# STACY施設等の設置変更許可申請書について 概要説明資料

国立研究開発法人日本原子力研究開発機構  
原子力科学研究所

令和2年〇月〇日

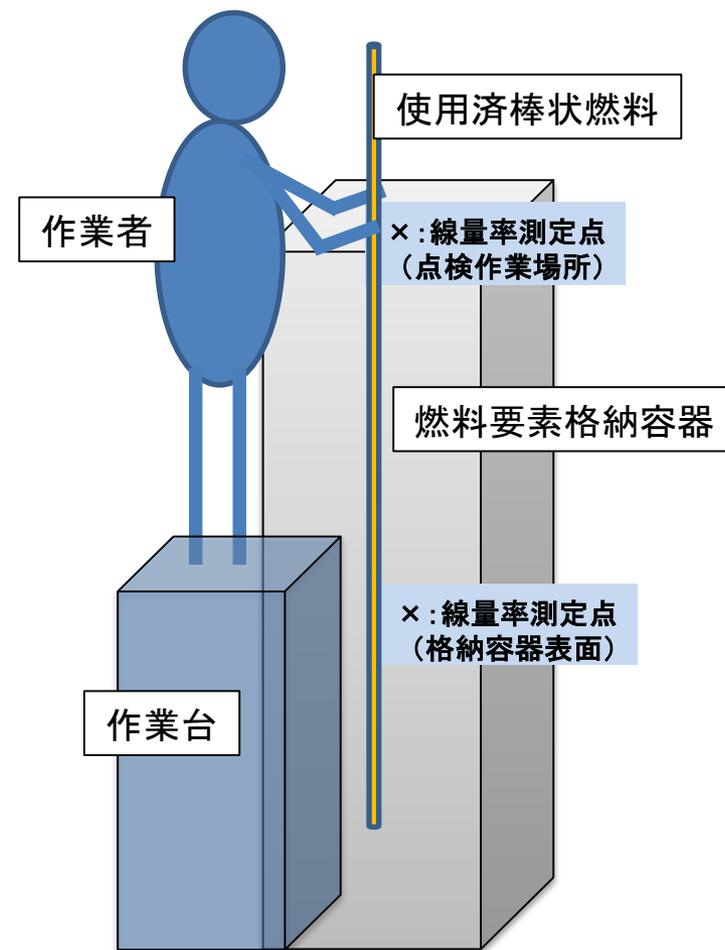
( R2.1.27審査会合コメント:線量が比較的高い燃料を手作業で取り扱うことについての説明 )

現在、TCAの使用済棒状燃料を保管している貯蔵室の線量率をP.12の図に示す。これによれば燃料格納容器表面の最大線量率は約 $320 \mu\text{ Sv/h}$ である。したがって、P.7に示したとおりU保管室の遮へい設計区分を区画Ⅲ ( $\leq 60 \mu\text{ Sv/h}$ ) から 区画Ⅳ ( $> 60 \mu\text{ Sv/h}$ ) に変更し、立ち入り制限を行う。

なお、使用済棒状燃料は、年に数回、手作業により数量確認及び外観点検を実施しており、その際の作業場所の最大線量率は約 $30 \mu\text{ Sv/h}$ である。点検作業1回当たりの作業時間は1時間～2時間であり、作業者の被ばく量は $10 \mu\text{ Sv}$ 程度である。STACY施設での貯蔵の際も、現在のTCAにおける管理と同様の管理を行うことから、作業員の被ばく量についても同等となる。

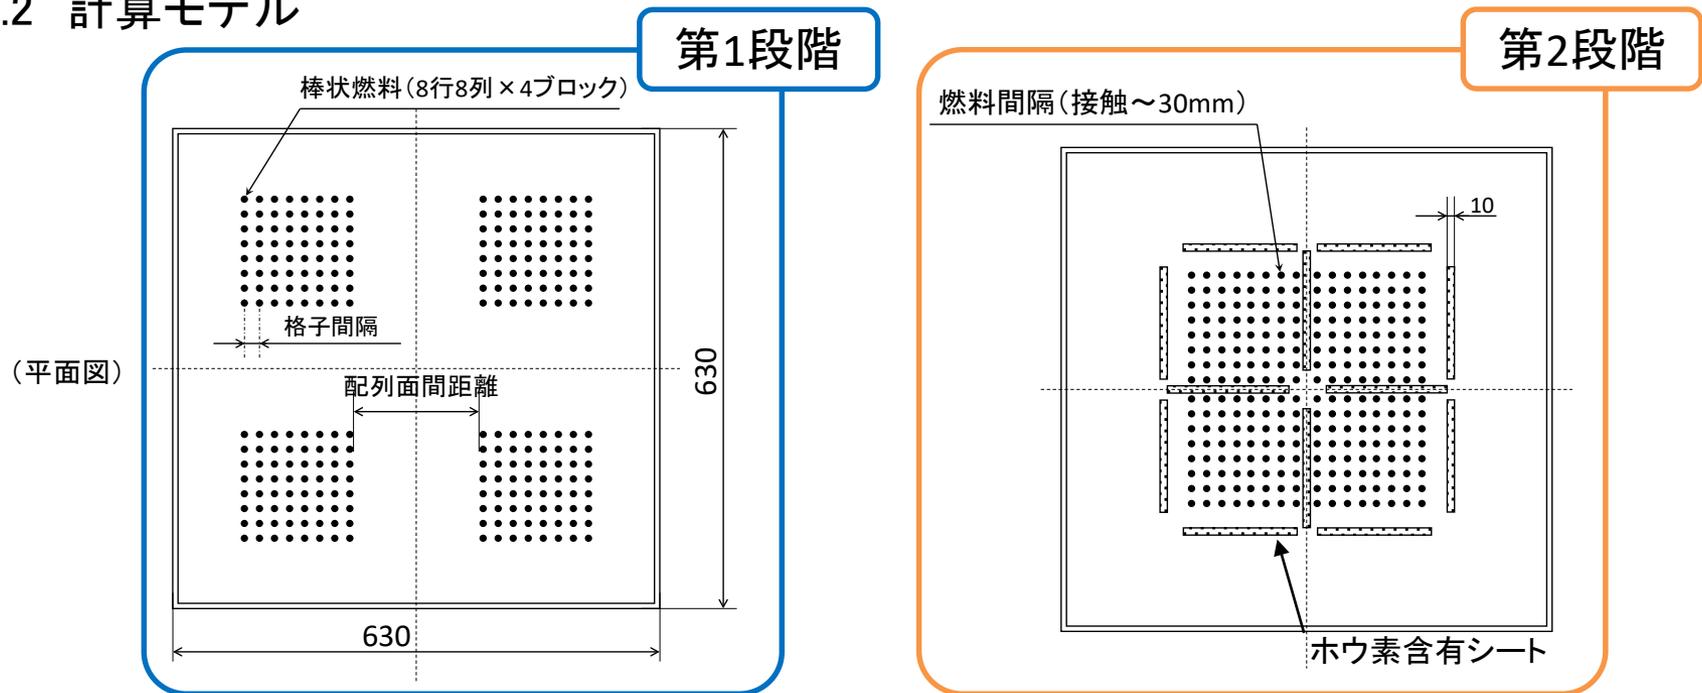
( R2.1.27審査会合コメント:第1及び第2段階の臨界評価の説明 )

地震による設備の変形等により寸法制限値が満足されなくなる場合を想定

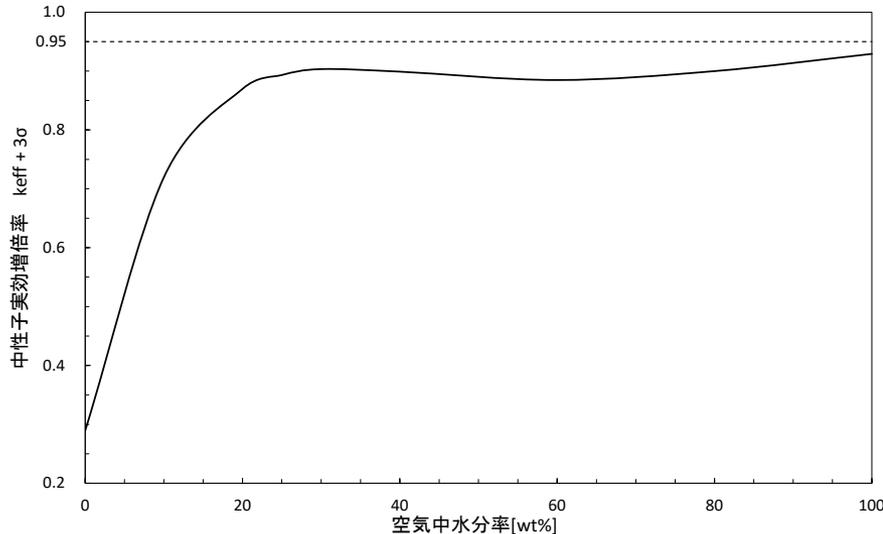
( R2.1.27 審査会合コメント: 第1及び第2段階の臨界評価の説明 )

第1段階

中性子実効増倍率 ( $k_{\text{eff}} + 3\sigma$ ) は、格子間隔 23mm、配列面間距離が最小 (11.6cm) 及び空気中水分率 100wt% のときに最大値 約0.93 であり、未臨界判定基準である 0.95 を下回る。

図 線量評価モデル

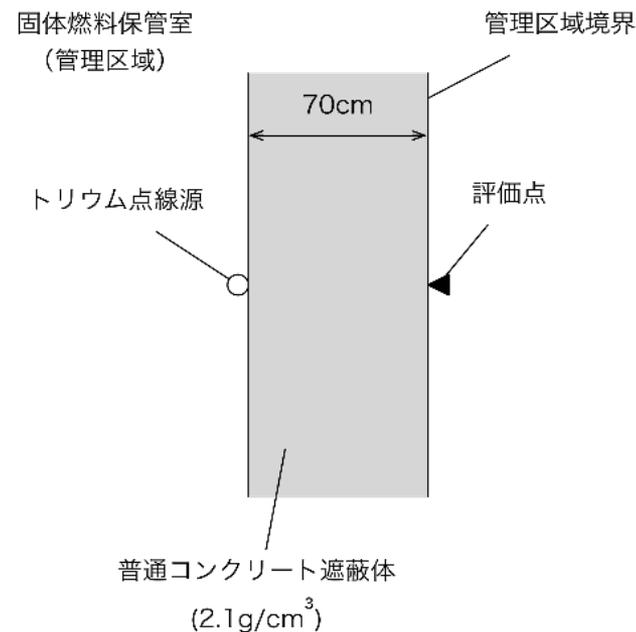
( R2.1.27審査会合コメント:第25条に関する具体的な説明 )

トリウム燃料からの高エネルギーの $\gamma$ 線に対してU保管室のコンクリート壁が十分な遮蔽性能を有し、管理区域境界の線量基準である  $2.6 \mu\text{Sv/h}$  ( $1.3 \text{ mSv}/500$ 時間)を満足することを確認した。トリウムの量を保守的に評価するため、トリウム燃料の1本あたりの最大量である $1400 \text{ g}$ を $1500 \text{ g}$ と設定し、総量を $45 \text{ kg}$  ( $160.5 \text{ MBq}$ )とした。 $\gamma$ 線源は $^{232}\text{Th}$ の他、トリウム系列の娘核種のうち高エネルギーの $\gamma$ 線を出す $^{228}\text{Ra}$ 、 $^{212}\text{Pb}$ 及び $^{208}\text{Tl}$ を評価対象とした。娘核種はすべて放射平衡に達しているものとした。評価する $\gamma$ 線エネルギー等を下表に示す。また、線量評価モデルを下図に示す。

評価の結果、管理区域境界の線量率は約1.6  $\mu$  Sv/hとなり、管理区域境界の基準である2.6  $\mu$  Sv/h以下であることを確認した。
